**INFRASTRUTTURE FERROVIARIE STRATEGICHE DEFINITE DALLA LEGGE  
OBIETTIVO N. 443/01  
LINEA AV/AC TORINO – VENEZIA Tratta VERONA – PADOVA  
Lotto funzionale Verona – Bivio Vicenza  
PROGETTO ESECUTIVO  
PRESIDI ANTI-RUMORE/VIBRAZIONI  
BARRIERA ANTIRUMORE DA PROGR. 33+153.692 A PROGR. 33+721.256  
LATO DX - OPERE DI ELEVAZIONE  
GENERALE  
Relazione di confronto P.D. / P.E.**

GENERAL CONTRACTOR 	ALTA SORVEGLIANZA 				
Relazione di confronto P.D. / P.E.	Progetto IN17	Lotto 12	Codifica Documento EI2 RO BA 75 B 0 002	Rev. A	Foglio 2 di 4

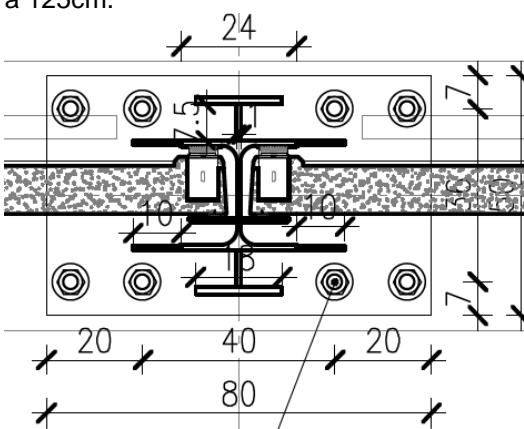
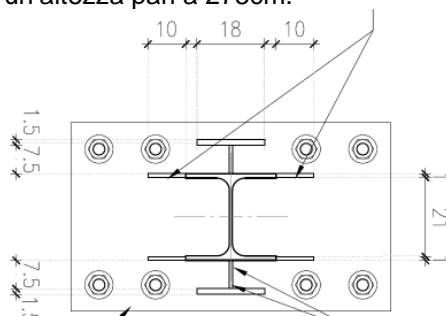
P.D.	P.E.																																								
<b>Estensione Barriera</b>	<p>Da PD, si prevedono barriere su cordolo di fondazione ad esclusione di tratte su muro e viadotto:</p> <table border="1"> <tr> <td>BA75-F01</td> <td>6</td> <td>BA75-F01</td> <td>6</td> <td>33+150</td> <td>33+156</td> <td>CORDOLO TIPO B</td> </tr> <tr> <td>BA75-F02</td> <td>9</td> <td>BA75-F02</td> <td>9</td> <td>33+156</td> <td>33+165</td> <td>MURO DI SOSTEGNO</td> </tr> <tr> <td>BA75-F03</td> <td>558</td> <td>BA75-F03</td> <td>558</td> <td>33+165</td> <td>33+722</td> <td>VIADOTTO</td> </tr> </table>	BA75-F01	6	BA75-F01	6	33+150	33+156	CORDOLO TIPO B	BA75-F02	9	BA75-F02	9	33+156	33+165	MURO DI SOSTEGNO	BA75-F03	558	BA75-F03	558	33+165	33+722	VIADOTTO	<p>Si prevedono barriera su cordolo della spalla del viadotto VI07 e tratta su cordolo dell'impalcato del viadotto VI07. Le progressive sono state modificate in funzione della posizione aggiornata delle interferenze:</p> <table border="1"> <thead> <tr> <th rowspan="2">SOTTO TRATTA</th> <th colspan="3">FONDAZIONE</th> </tr> <tr> <th>PROGRESSIVA</th> <th>CORDOLO</th> <th></th> </tr> <tr> <th></th> <th>INIZIO</th> <th>FINE</th> <th>TIPOLOGIA</th> </tr> </thead> <tbody> <tr> <td>F01</td> <td>33+153.867</td> <td>33+164.331</td> <td>CORDOLO su Muro</td> </tr> <tr> <td>F02</td> <td>33+164.331</td> <td>33+412.255</td> <td>CORDOLO su Viadotto</td> </tr> </tbody> </table>	SOTTO TRATTA	FONDAZIONE			PROGRESSIVA	CORDOLO			INIZIO	FINE	TIPOLOGIA	F01	33+153.867	33+164.331	CORDOLO su Muro	F02	33+164.331	33+412.255	CORDOLO su Viadotto

BA75-F01	6	BA75-F01	6	33+150	33+156	CORDOLO TIPO B																																				
BA75-F02	9	BA75-F02	9	33+156	33+165	MURO DI SOSTEGNO																																				
BA75-F03	558	BA75-F03	558	33+165	33+722	VIADOTTO																																				
SOTTO TRATTA	FONDAZIONE																																									
	PROGRESSIVA	CORDOLO																																								
	INIZIO	FINE	TIPOLOGIA																																							
F01	33+153.867	33+164.331	CORDOLO su Muro																																							
F02	33+164.331	33+412.255	CORDOLO su Viadotto																																							
<b>Irrigidimenti</b>	<p>Nel PD, sono previsti irrigidimenti a "T" per un'altezza pari a 125cm.</p> 	<p>A seguito delle analisi dinamiche svolte sul tipologico di montante adottato per barriera H=4.75, si propongono irrigidimenti a "T" per un'altezza pari a 275cm.</p>

<b>Tirafondi</b>	Si prevede l'utilizzo di 4+4 tirafondi M30 classe 10.9	A seguito dell'analisi strutturale del collegamento, risulta necessario l'utilizzo di 4+4 tirafondi M30 classe 8.8.
<b>Piastra di base</b>	Le dimensioni della piastra di base sono 500x800x45mm.	Si prevede una piastra di base di dimensioni pari a 850x500x40mm.
